**CANADA
PROVINCE DE QUÉBEC
MRC DE THÉRÈSE-DE BLAINVILLE
VILLE DE LORRAINE**

RÈGLEMENT URB-03-14

Règlement URB-03-14 modifiant le « Règlement URB-03 sur le zonage » concernant le changement de certaines normes

ANNEXE 3 – Annexe D : Cartographie des zones de contraintes relatives à la prévention des glissements de terrain

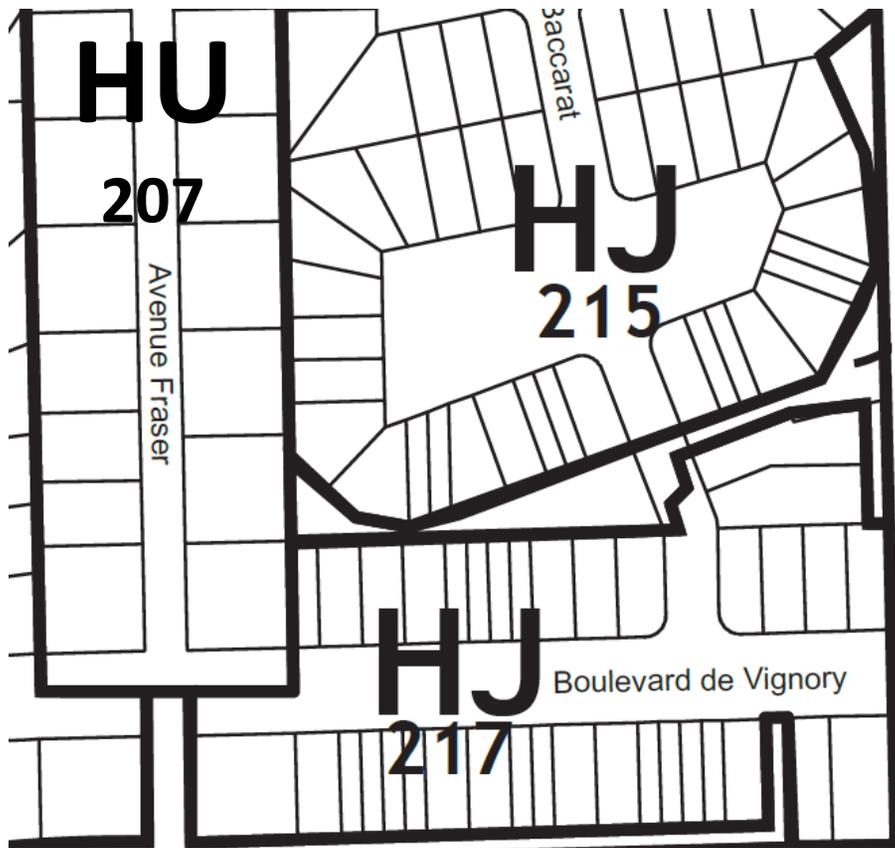
Le *Règlement URB-03 sur le zonage* est modifié par le remplacement de la cartographie de l'Annexe D « Feuillet cartographique délimitant les zones de contraintes relatives à la prévention des glissements de terrain », le tout tel que joint à l'annexe 3 du présent règlement.

Annexe 4
Zones HU-207 et HJ-217 avant et après la modification
réglementaire

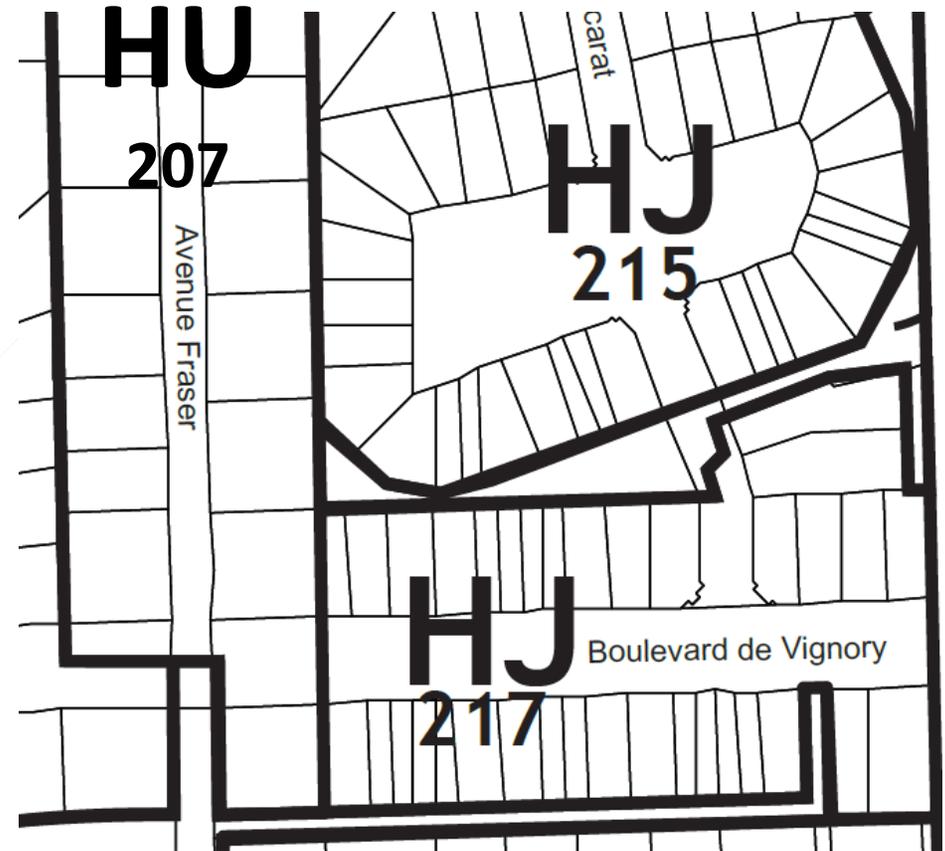
Le plan de zonage du *Règlement URB-03 sur le zonage* est modifié par l'annexion du lot 2 324 456 (86, boulevard de Vignory) à la zone HU-207, le tout tel que joint à l'annexe 4 du présent règlement.

Zones HU-101, R-134 et R-118 avant et après la modification réglementaire

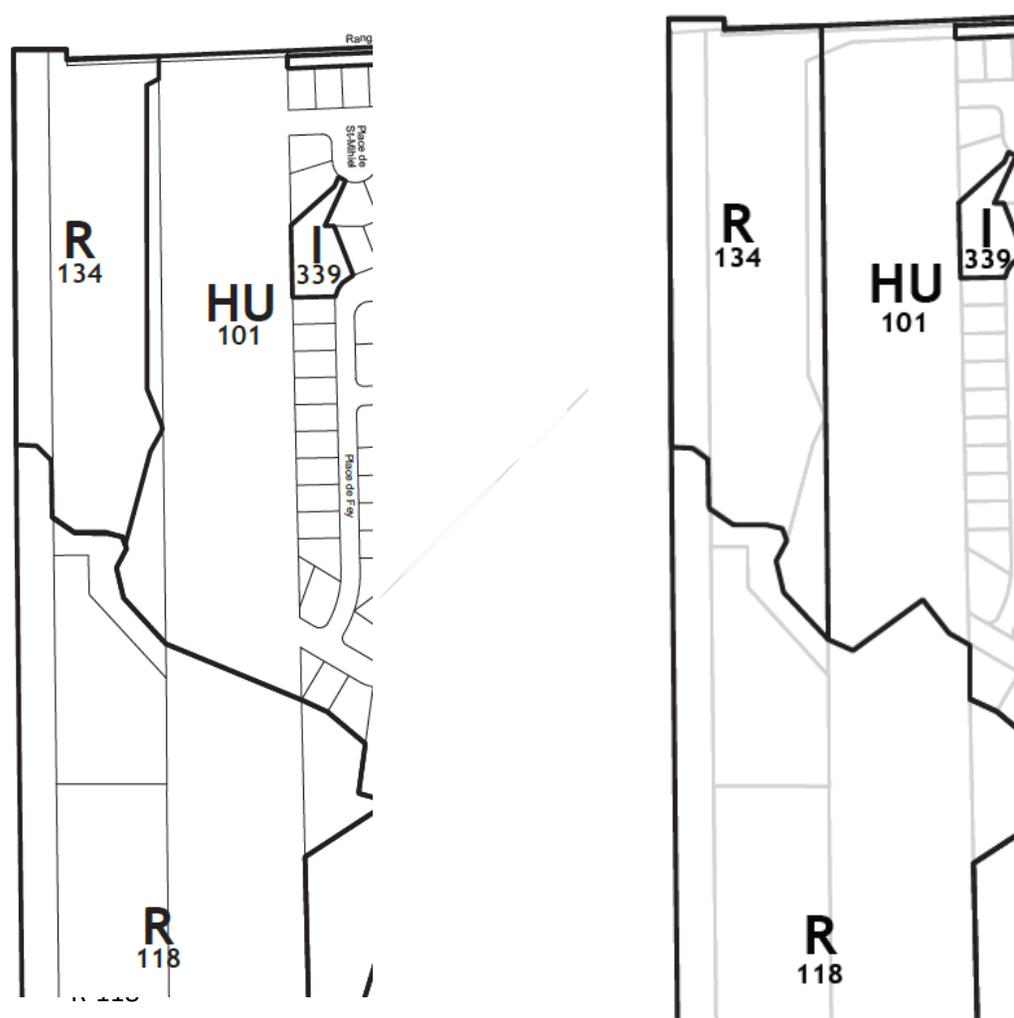
Le plan de zonage du *Règlement URB-03 sur le zonage* est modifié par la modification des limites de la zone HU-101, R-134 et R-118, le tout tel que joint à l'annexe 5 du présent règlement.
